Servicio Técnico Municipal – Entidades Urbanísticas. Aguas
Informe de Inspección a las Instalaciones de Captación de Urbanización “El Bosque” 10/09/2025

INSPECCIÓN INSTALACIONES DE CAPTACIÓN DE URB. “EL BOSQUE” [10/09/2025]

EXPEDIENTE ASOCIADO:	TITLE / TÍTULO:
[2025/4/44401]	INFORME [INSPECCIÓN INSTALACIONES DE CAPTACIÓN DE URB. “EL BOSQUE” (10/09/2025)]

Ilustración 1 - Croquis de posición de contadores según sentido del flujo del agua

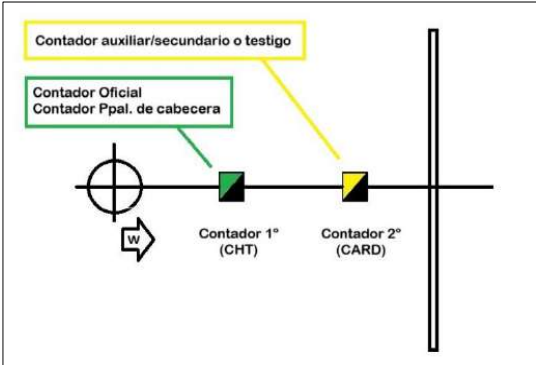
De la anterior disposición, lo primero que llama la atención es el incumplimiento respecto a las distancias mínimas requeridas de los contadores en la tubería de captación y entre sí, con objeto de garantizar la fiabilidad de las lecturas. Esto se explica en detalle posteriormente.

Ilustración 2 - Croquis de la disposición de los contadores del pozo N.º11

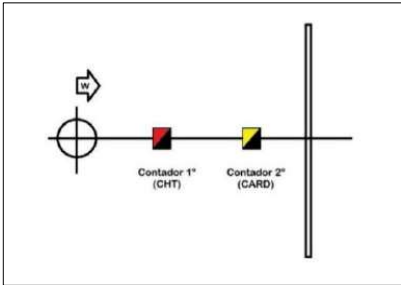
- El primer contador de cabecera (analógico) se corresponde los registros de CHT,
- El segundo contador de agua volumétrico/velocidad con módulo de tele-lectura, presenta una sonda que comunica con el SCADA.

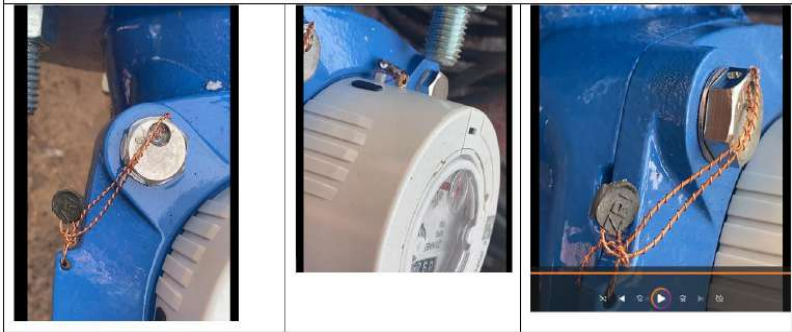
El Contador de CHT del Pozo N.º 11 al momento de la inspección presentaba precintos visibles de alambre y plomo. Se ha identificado un precinto con las siglas ZRI, que no pertenece a la Confederación Hidrográfica del Tago al no presentar logotipo, numeración única, ni elementos de trazabilidad oficial.

En consecuencia, y aunque el contador se encuentra físicamente cerrado, no existe custodia oficial acreditativa por la Confederación hidrográfica competente lo que implica que las lecturas registradas carecen de aval metrológico oficial y, salvo distinta opinión, no podrían considerarse prueba válida de integridad ante eventuales discrepancias o procedimientos de control.

Fotografía 12 – Zoom del SCADA que muestra lectura telemétrica del Pozo Nº11

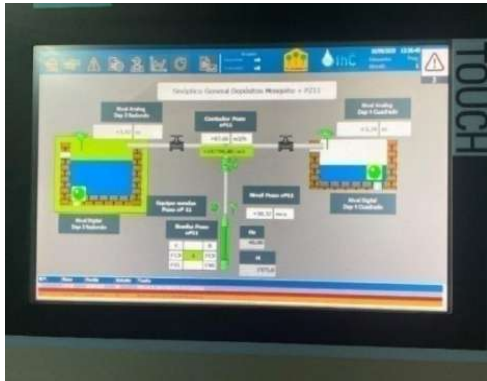
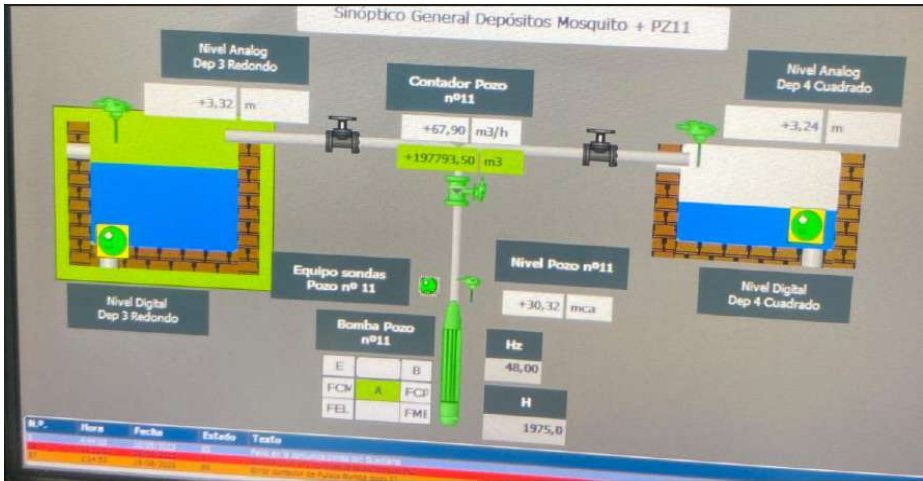
Como ya se ha indicado, lo esperable es que la lectura acumulada del contador que porta la sonda (en este caso, CARD, aunque debería ser el contador de CHT) coincida con la lectura del SCADA. La desviación debe ser investigada, más tras el hallazgo de la sonda manipulada.

Ilustración 4 – Croquis de la disposición de los contadores del Pozo Nº2

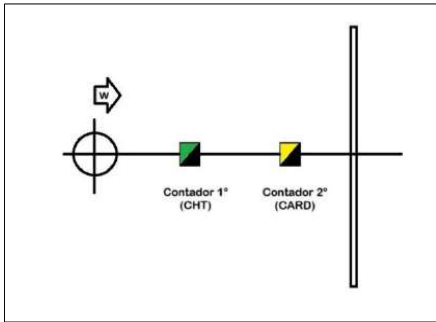
Al momento de la inspección se observan dos contadores instalados en la línea, el correspondiente a CHT modelo ZENNER WPD T50 (DN125) y un contador auxiliar “CARD” modelo HIDROCONTA, de acuerdo con el croquis siguiente:

Ilustración 5 – Croquis de la disposición de los contadores en el Pozo Nº5

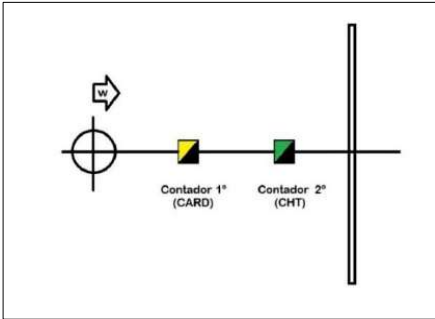
Según se nos informa, en el Pozo Nº5, el contador CARD está instalado en primer lugar, de acuerdo con el sentido del flujo de agua, y el contador CHT (oficial) aguas abajo de éste. Esta disposición no se justifica al ser contraria a la del resto de pozos generando incoherencias en la trazabilidad de los consumos.

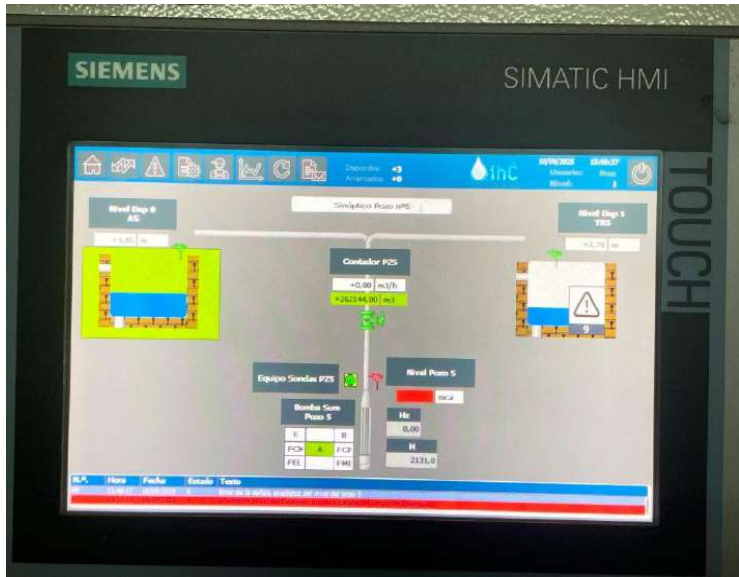
Al momento de la foto, el SCADA figura parado lo cual implica que las lecturas de telemetría no son fiables y obliga a depender solo de los registros mecánicos manuales. La diferencia de casi 44000 m3 en los cálculos diarios acumulados a partir de los registros manuales refuerza la sospecha de inconsistencias graves, atendiendo a las siguientes circunstancias:

- El caudal instantáneo aparece en 0,00 m3/h pese a que la instalación tiene contadores con lecturas muy superiores, y como se ha grabado, en funcionamiento instantes antes.

Ilustración 6 – Croquis de la disposición de los contadores del Pozo Nº3

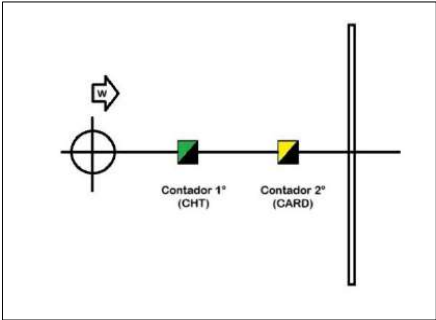
En el caso del Pozo Nº3 los dos contadores están dispuestos uno pegado al otro, lo que contraviene los estándares técnicos, como ya se ha explicado anteriormente.

Fotografía 50 – Detalles sospechosos del contador ZENNER del Pozo N.º4

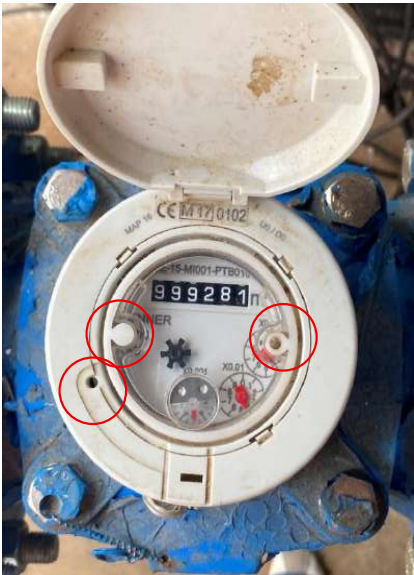
Ambos contadores están instalados en serie, y como en casos anteriores el contador HIDROCONTA parece ser el instalado por la entidad mientras que el ZENNER corresponde al contador oficial de CHT.
